Projet de centrale photovoltaïque Lieu-dit « Le port à Pierre » à Trosly-Breuil (60)

Réponse à l'avis de la Mission Régionale d'Autorité Environnementale (MRAe)

Le projet de parc photovoltaïque de Trosly-Breuil a fait l'objet d'une demande de permis de construire déposée en mairie le 13 mai 2022 (PC n°6064722T0015).

La MRAe Hauts-de-France a émis un avis en date du 12 juillet 2022 (N° MRAe : 2022-6266).

source étude d'impact page 131

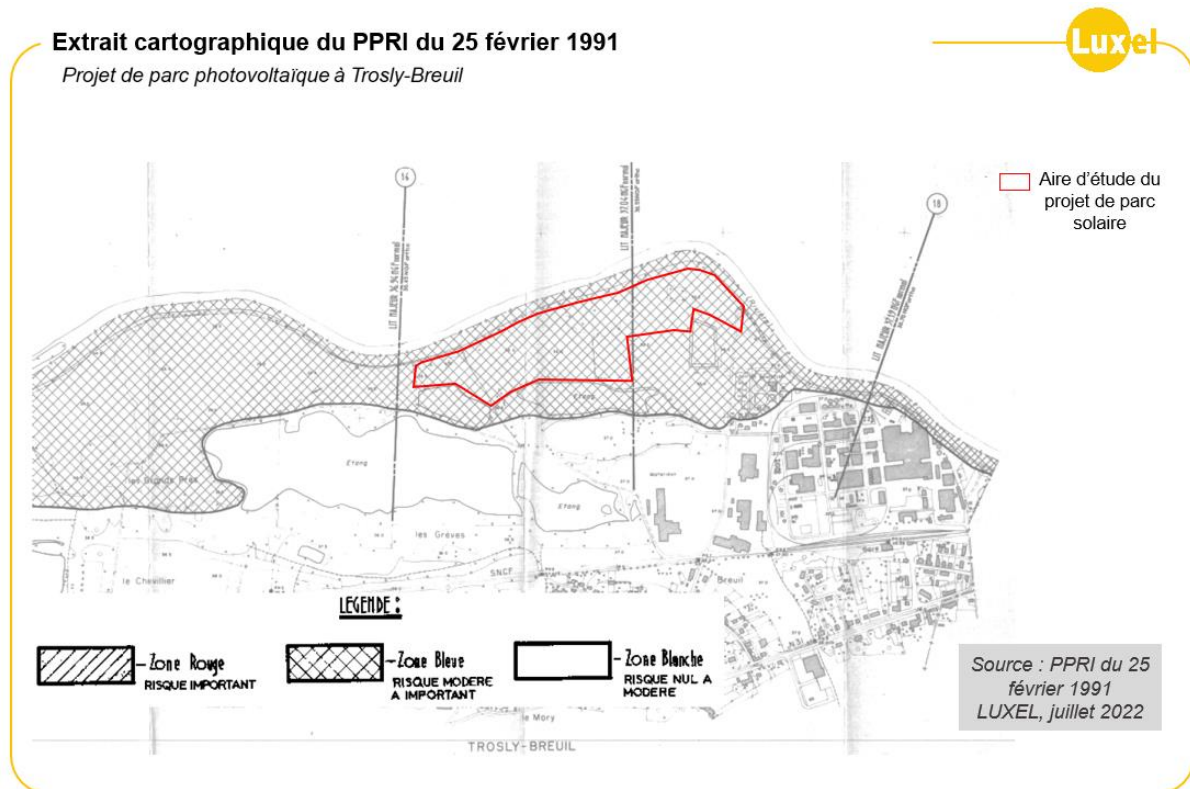
L'étude d'impact ne reprend pas le règlement de ce PPRi qui s'applique sur le site. Le règlement modifié du 25 février 1991 interdit toute construction et clôture en zone rouge. Le dossier doit être complété sur ce point.

L'autorité environnementale recommande de compléter l'étude d'impact d'une analyse de la conformité du projet au règlement du PPRi, et le cas échéant de modifier le projet pour permettre cette conformité.

- Les bâtiments (postes) ont une longueur inférieure à 15 m,
- Les rangées de panneaux sont implantées parallèles au flux d'écoulement principal,
- Les panneaux et les postes se situent au-dessus des côtes d'inondation pour réduire leur vulnérabilité.
- Le projet n'entraîne pas l'aggravation du risque inondation.

Le projet est donc compatible avec le règlement modifié du PPRI du 25 février 1991 (cf. annexe 3 – Note hydraulique, p.96).

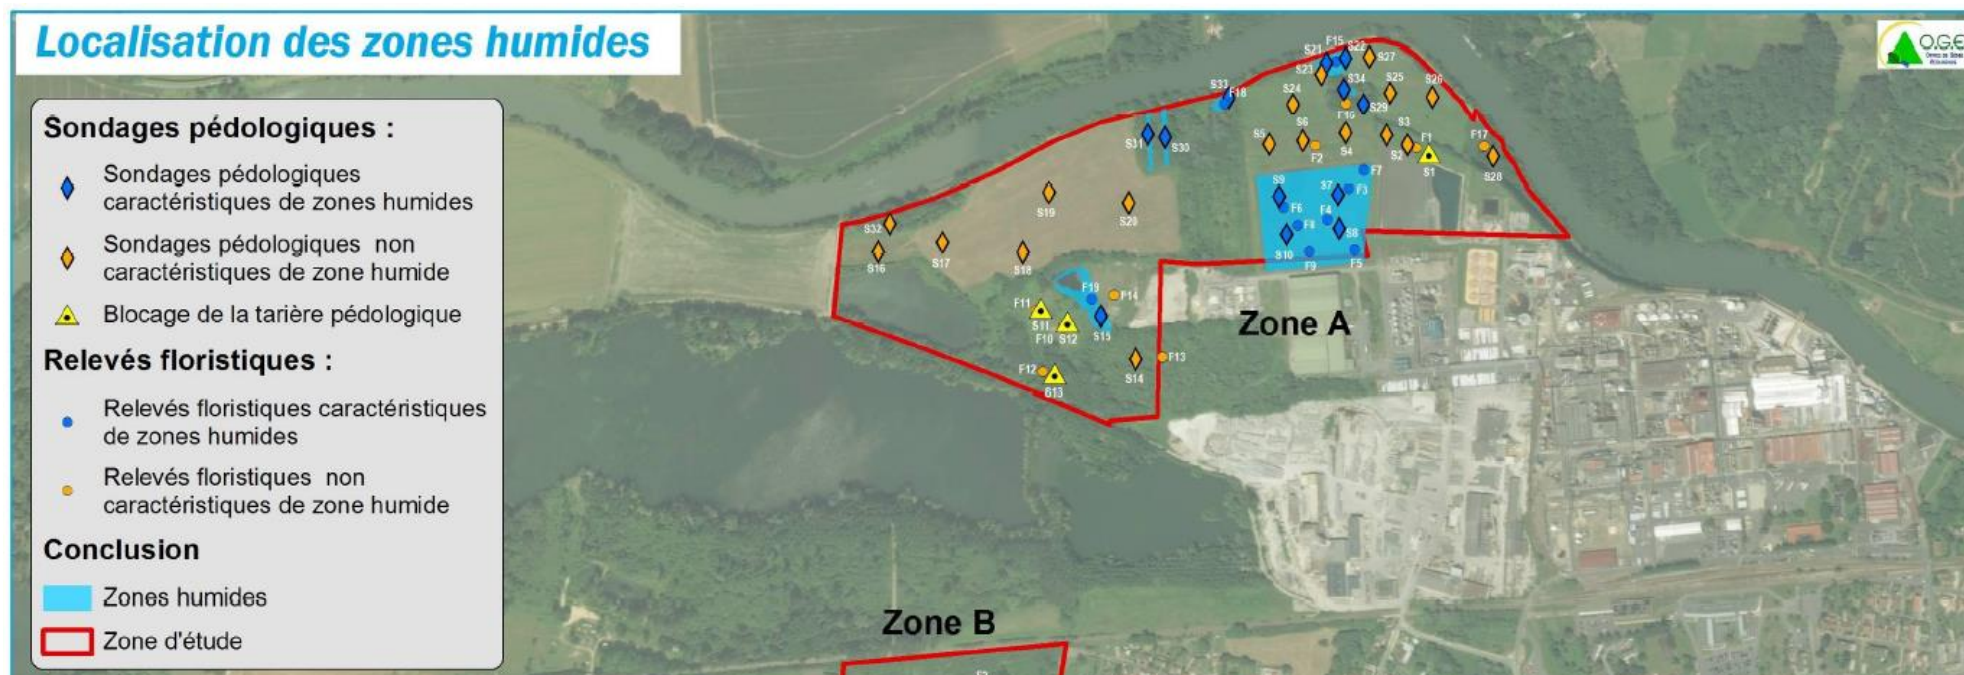
L'annexe 3 indique que l'inventaire réalisé pour le PLU avait identifié cinq zones humides sur la zone du projet. Il conviendrait d'explicitier cette différence de résultats.

L'autorité environnementale recommande d'explicitier la différence de résultats entre les inventaires du PLU et ceux de l'étude de délimitation de zone humide sur la zone de projet.

Réponse de Calidris :

La totalité des zones humides relevées par Calidris et la quasi-totalité des zones humides relevées par le PLU sont hors emprises du projet. Seule la zone humide présente en 2017 au niveau de la friche est en partie impactée, néanmoins elle n'a pas été retrouvée par Calidris en 2020 ni par le critère végétation, ni par sondage pédologique (n°23).

4.1.1.5 Préservation du boisement central

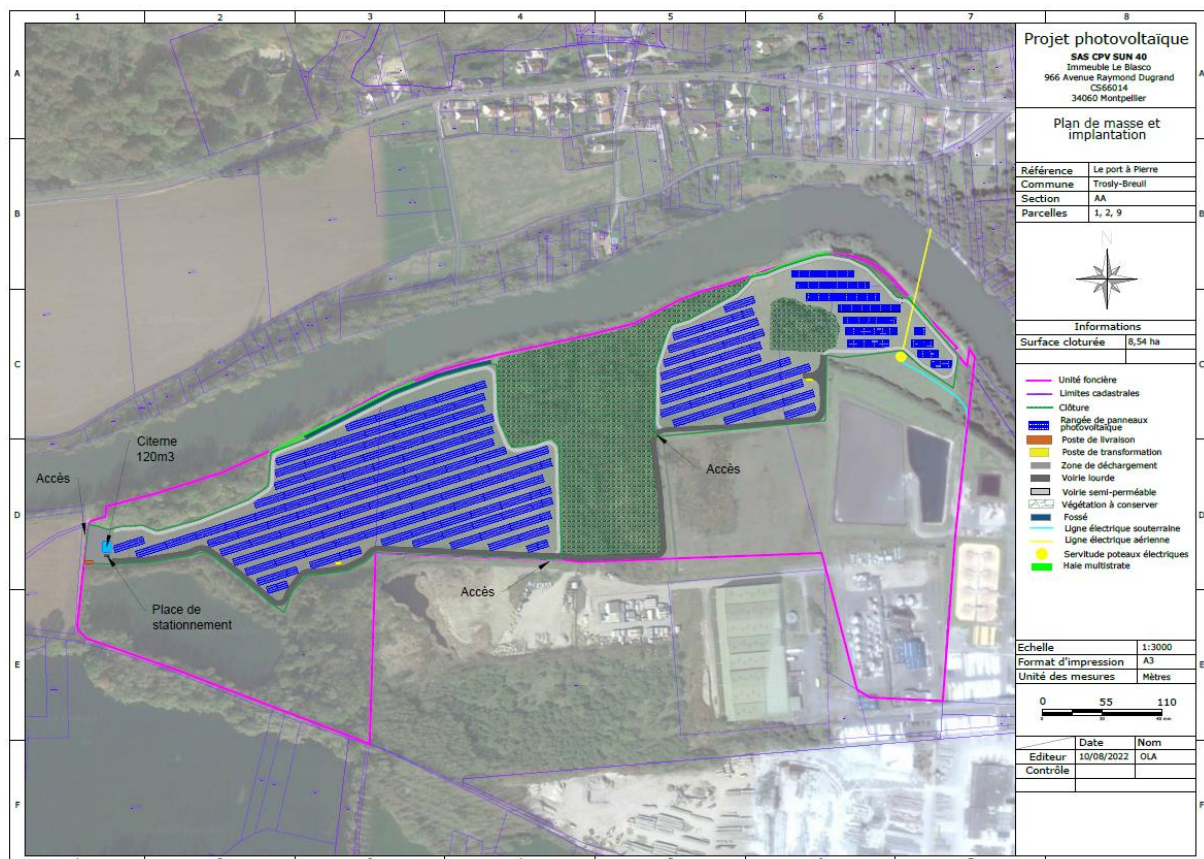
Extrait de l'avis MRAe : Des mesures ont été adoptées, notamment le maintien des lisières arbustives et arborées sur le pourtour du projet, le maintien du boisement central avec la saulaie de zone humide, ou le débroussaillage suivant un plan d'effarouchement permettant la fuite des espèces. L'évitement des zones boisées mériterait d'être assorti d'une garantie de pérennité de la zone avec une vocation de conservation associée. L'entretien de la végétation est prévu à travers un partenariat avec un éleveur ovin, avec une à deux fauches annuelles (page 203 de l'évaluation environnementale).

Selon le nouveau plan de masse, le boisement central est hors des clôtures. Il est donc protégé du pâturage.

Analyse des continuités écologiques : Trame Verte et Bleue

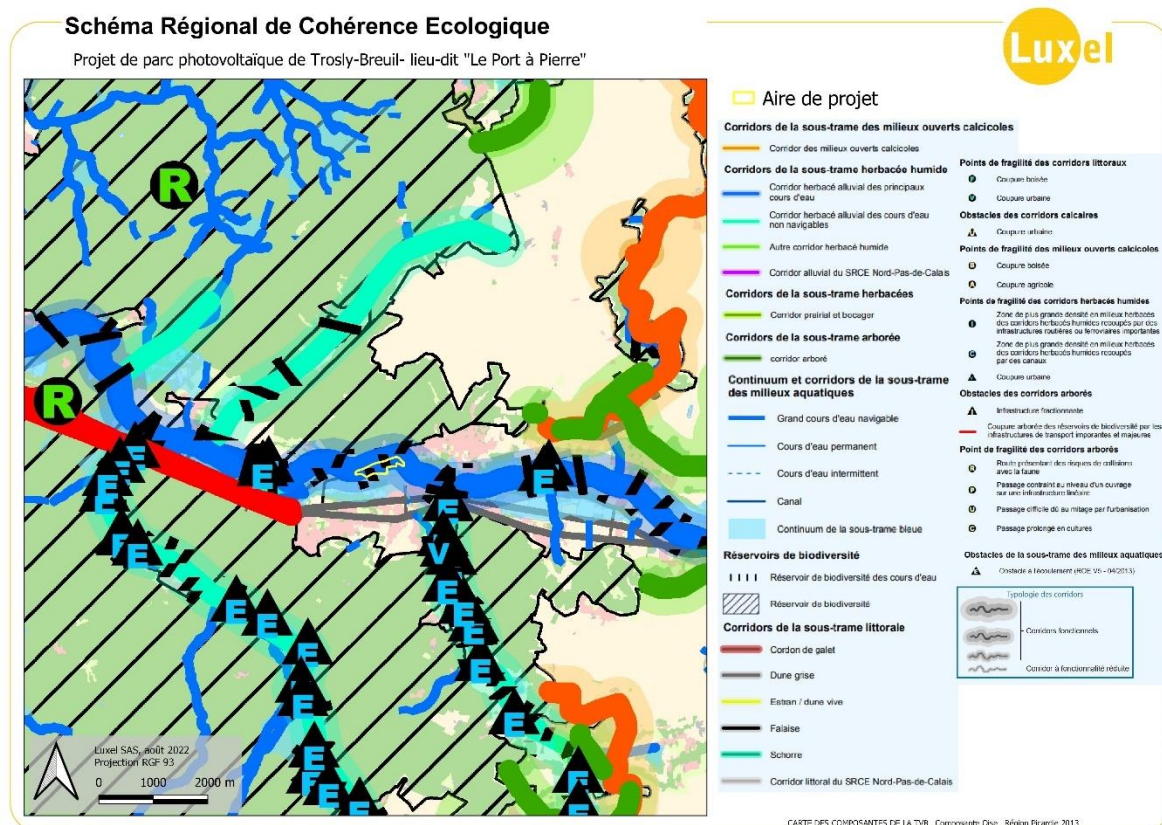
L'implantation du projet sur des surfaces conséquentes pose la question de la perte d'habitats et des ruptures possibles dans les continuités écologiques, notamment du fait du contexte naturel (présence de l'Aisne, friches, milieux ouverts et zones boisées) et de la présence de la ZNIEFF de type I.

L'autorité environnementale recommande d'analyser la trame verte et bleue, d'évaluer les impacts du projet sur les déplacements, et de définir les mesures pour parvenir à un impact négligeable.
